## INA INFORMAZIONE TECNICA

# Puleggia ruota libera per alternatore 535 0279 10

## Differenze visive

N. art.: 535 0279 10

Figura 2: versioni sostituite

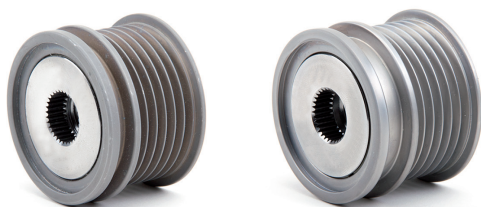
Sui modelli sopra indicati possono essere montate diverse versioni della ruota libera alternatore (figura 2).

Le versioni finora utilizzate verranno sostituite dalla nuova ruota libera alternatore 535 0279 10 (figura 1).

Tale ruota è provvista di una molla migliorata, più resistente. In tal modo, può essere coperto uno spettro più ampio di irregolarità di rotazione del motore.
